Ortsgemeinde Gerbach

Änderung des Bebauungsplans „Auf dem Steinhübel, Photovoltaikanlage Schneebergerhof“

**Beteiligung gem.
§ 3 Abs. 2 BauGB und § 4 Abs. 2 BauGB**

Stand: 05.11.2025

Auszug außergewöhnlicher Starkregen (SRI7, 1 Std.)

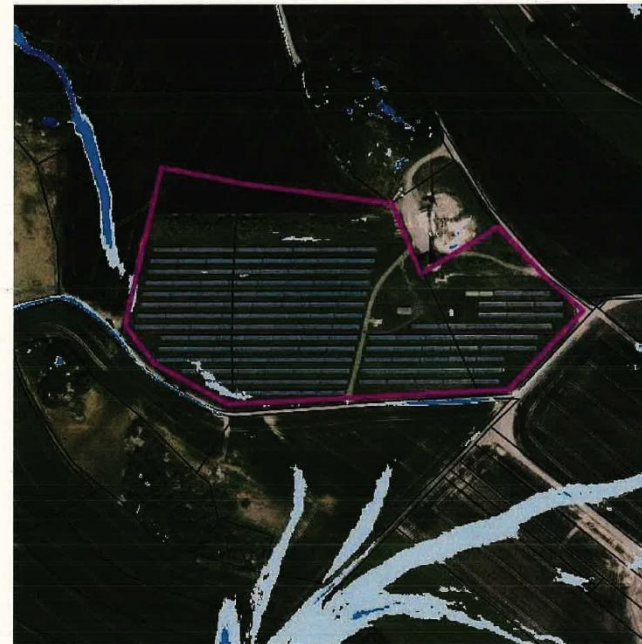
<p>topografischen Lage zu stärkeren Abflussbahnen (s. Anlagen Sturzflutgefahrenkarten). Dabei ist laut Sturzflutgefahrenkarten mit Fließgeschwindigkeiten von stellenweise 1 bis < 2 m/s zu rechnen. Es können Wassertiefen von größtenteils 5 bis < 30 cm, teils 30 bis < 50 cm erreicht werden.</p> <p>Ich empfehle daher im weiteren Verfahren die tatsächlichen Abflussbahnen vor Ort zu überprüfen und die potentielle Gefährdung in der Planung zu berücksichtigen. Insbesondere bei der Platzierung der technischen Nebenanlagen sollte eine mögliche Gefährdung durch Starkregen vermieden werden. Daher wird dringend angeraten entsprechende Vorsorgemaßnahmen zu ergreifen und die von Starkregen betroffenen Bereiche sowie die jeweiligen Abflussbahnen von sensibler Technik freizuhalten (z. B. keine Trafostationen, Speicher, Modultische etc. in den gefährdeten Bereichen).</p>	<p>Der Projektierer wird informiert, dass keine Trafostationen und Speicher in den Abflussbahnen und von Starkregen betroffenen Bereichen errichtet werden sollen. Dies wird als Hinweis aufgenommen.</p>
